大型トラックの動力伝達装置（終減速機用フランジ）のリコールについて

平成 27年2月5日

リコール届出番号3512

改善箇所説明図

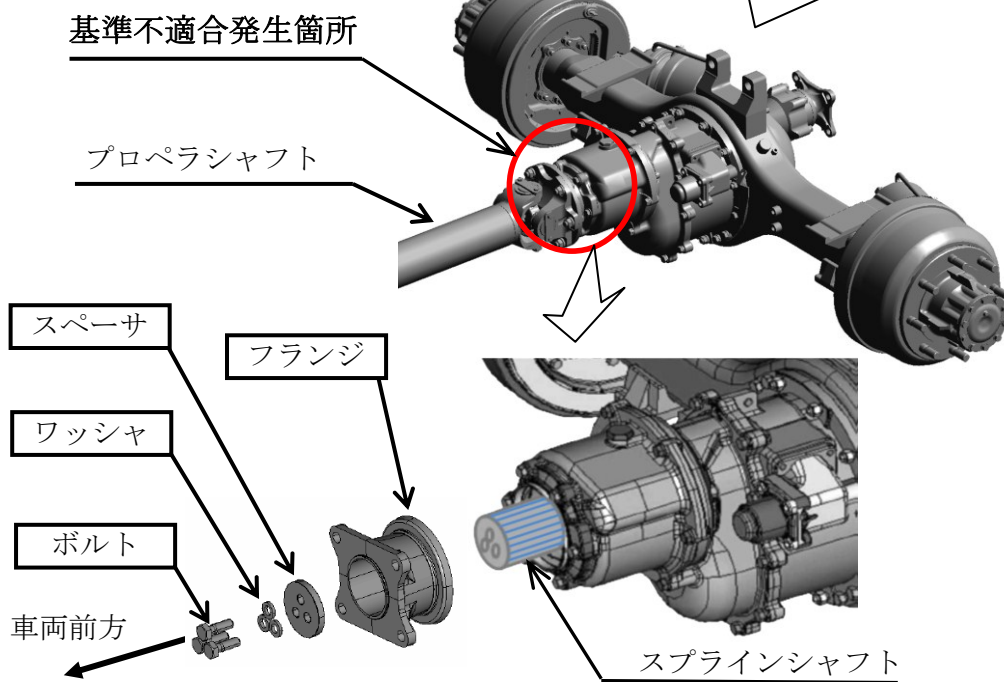
後輪2軸駆動のトラックの動力伝達装置において、後前軸側終減速機の前側フランジのスプライン部とスプラインシャフトのバックラッシュの設定が不適切なため、当該フランジとスプラインシャフトの締結用ボルトに過大な力がかかることがある。そのため、発進時のトルクにボルトが耐えきれず損傷し、そのまま使用を続けると、最悪の場合、ボルトが折損しフランジに接続しているプロペラシャフトが脱落して走行不能となるおそれがある。

全車両、フランジを対策品と交換するとともに、締結用ボルト、ワッシャ及びスーパーサを新品と交換する。

識別：後前軸側終減速機前部左側面に、黄色ペイントを塗布する。
